## **Granskningsutlåtande**

### **Detaljplan för Staven 8 i stadsdelen Aspudden i Stockholm Dp 2019-05855**

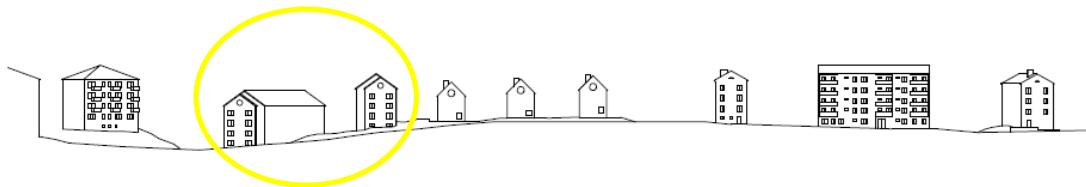
Förslaget på de nya husen passar inte in i nuvarande bebyggelse med dess höjd och storlek. Kommunen skriver att byggnader ska ”utformas inom befintlig struktur utifrån en samtida tolkning av platsens förutsättningar och närliggande bebyggelse”. Husen är betydligt större, dvs både bredare, högre samt längre, vilket skiljer sig markant från närliggande villors utformning och från närliggande radhus.

Att uppföra ett hus så tätt inpå närliggande hus i öster samtidigt som man avser att bygga huset tre meter högre än grannfastigheten är orimligt. De flesta av husen i området är 3-4 våningar men här avser man att bygga fem våningar högt. Den höga huskroppen kommer leda till sämre ljusförhållanden och blockera utsikten för fastigheten i öster, detta kommer innebära stora ekonomiska förluster för ägarna i grannfastigheten, då utsikt samt ljusinsläpp drev upp priserna vid anskaffning av bostäderna.

Förslaget på att bygga två huskroppar som är högre än de närliggande radhusen är ju inte alls fördelaktigt för topografin, höjden på husen bör anpassas med markens terräng. Husen bör vara lägre och mindre, alternativt enbart bygga en huskropp som och matchas in mer på marken och anpassas till närliggande radhus samt villor.

*De nya lamellhusen relaterar i första hand till omgivande punkt- och lamellhusbebyggelse då det är den som ligger i den geografiska och visuella närheten. Villabebyggelsen ligger i ett avskilt område avgränsat med en höjd och ansluter inte direkt till planområdet.*

*Blåmarkerade områden visar sammanhängande villabebyggelse, område markerat i turkost visar sammanhängande flerbostadshusområde med lamell- och punkthus. Grön markering visar en höjd i landskapet mellan de olika bebyggelseområdena.*

*Bilden ovan visar att den nya bebyggelsen (inom gul ring) är något större än angränsande radhus, men relaterar i övrigt till lamell- och punkthusbebyggelsen i stort.*
